Umweltforum * Käfertaler Str. 162 * 68167 Mannheim

Mannheim, den 07.04.2022

Stellungnahme zum vorhabensbezogenen B-Plan Nr. 71.58 „Franklin Grüne Mitte“

Ansichten Süd und West

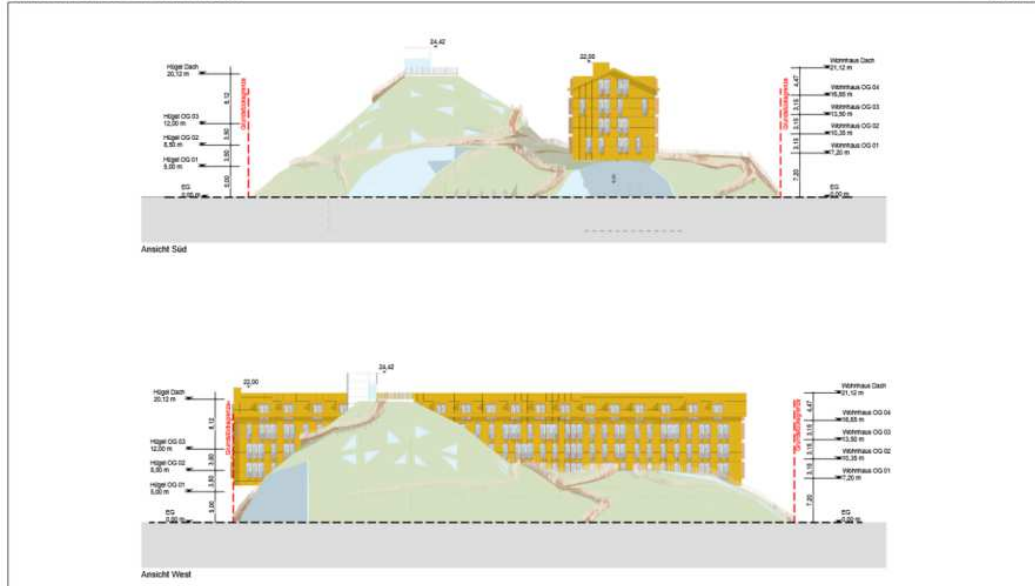
Der Hügel soll lt. Vorhabens- und Erschließungsplan mit unterschiedlichen, z.T. sehr steilen Dach- bzw. Böschungsneigungswinkeln ausgeführt werden, die begrünt werden sollen. In den Hügel werden dreieckige Fenster eingelassen.

Laut Grünordnungsplan zum B-Plan ist (auch als Ausgleichsmaßnahme) eine Begrünung des Hügels mit 30% Strauchpflanzungen vorgesehen. Gleichzeitig wird lt. Bauplanungsrechtlichen Festsetzungen Nr. 7.7.1 für den Hügel lediglich eine Substratdicke von mindestens 10 cm für eine Bepflanzung mit Sträuchern von bis zu 2 Metern Höhe vorgegeben. Dies ist nicht realistisch.

- Für die Bepflanzung von Sträuchern von bis zu 2 m Höhe ist eine Substratdicke von mind. 60 cm erforderlich.
- Selbst für extensive Dachbegrünungen sind Mindest-Substrathöhen von 15 cm notwendig.

- Hier ist die Anpflanzung von Gräsern geplant. Unklar ist, wie die geplante Begrünung an dem z.T. bis zu 45 Grad steilen Hang des Hügels gewährleistet werden soll.

- Auch scheint die Auswahl der Pflanzen nicht zielführend. So sollen auf dem Hügel z.B. Weiden gepflanzt werden, die einen hohen Wasserbedarf haben.
- Wir bitten um Erstellung eines Konzeptes für die Begrünung des Hügels mit den Angaben

- wie das Substrat auf den teilweisen sehr steilen Flächen des Hügels halten soll, ohne abgeschwemmt zu werden?
 - Welche Pflanzen am verschatteten Hang des Hügels angepflanzt werden sollen?

- Wie die notwendige Bewässerung der Grünflächen gewährleistet werden soll und welche Zusatzkosten für Wasser und Strom dadurch entstehen?
 - Wie die in den Hügeln integrierten Fensterflächen gegen Wassereintritt geschützt werden?

- Wie Gebäudetechnische Anlagen (z.B. Belüftungs- und Abluftanlagen) in den begrüneten Hügel integriert werden sollen?
